43F-11-014

不具合連絡書

連絡受理日	2011年	11月	29日	AM	PM	9:00
不具合受付者名	営業			品質保証2課		藤牧
客先名	SMK(株)ひたち事業所			連絡者名		斎藤様
客先よりの連絡方法	()電話	()郵便	()荷物	(O)Eメール	()FAX	
不具合区分	()苦情	(O)不良	()クレーム	()調査依頼		
図番 / 品名	412CPB-004-51F		/	0.8mmB-B コネクタ セレクション A		
ロットNo./数量	11.08.25. 11.09.24 11.10.03		/	986,042個

略図(必要な場合のみ)

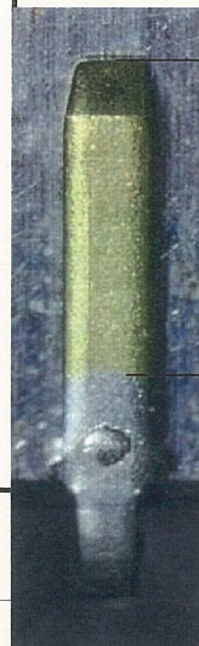
金めっき範囲不良
規格値2mmMINIに対して、実測値1.7mm
Auの箇所Niが見えている。
発生率: 3892/4028ヶ(96.6%)

規格値2mmMINIに対して
実測値1.7mm

品質異常改善通知書発行
